ROTAX RACING

CIRCULAR LETTER

**Č. 45/2024**
**VYLEPŠENÁ PŘÍRUBA VÝFUKU** 27. listopadu, 2024

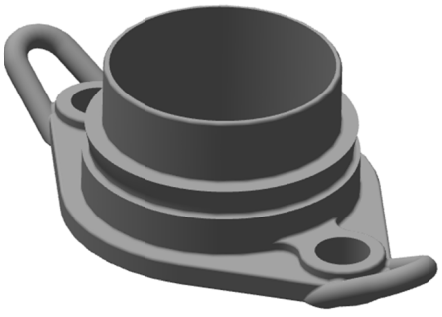
při závěrečných zkouškách v naší výrobě, kde jsou motory tlakově testovány, jsme čas od času viděli, že některé motory (pouze Junior, Senior a DD2) netěsní mezi válcem a hrdlem výfuku. Netěsnost byla způsobena deformací příruby výfuku při utahování šroubů. To vedlo k nerovnému těsnícímu povrchu těsnění. Aby nedošlo k minimální deformaci příruby výfuku a zvýšení tuhosti, přidali jsme hřeben na vnější stranu příruby výfuku, mezi oba otvory pro šrouby. Číslo dílu se nezměnilo. Součást je již nyní instalována v motorech.

**NOVÁ**

**PŘEDCHOZÍ**
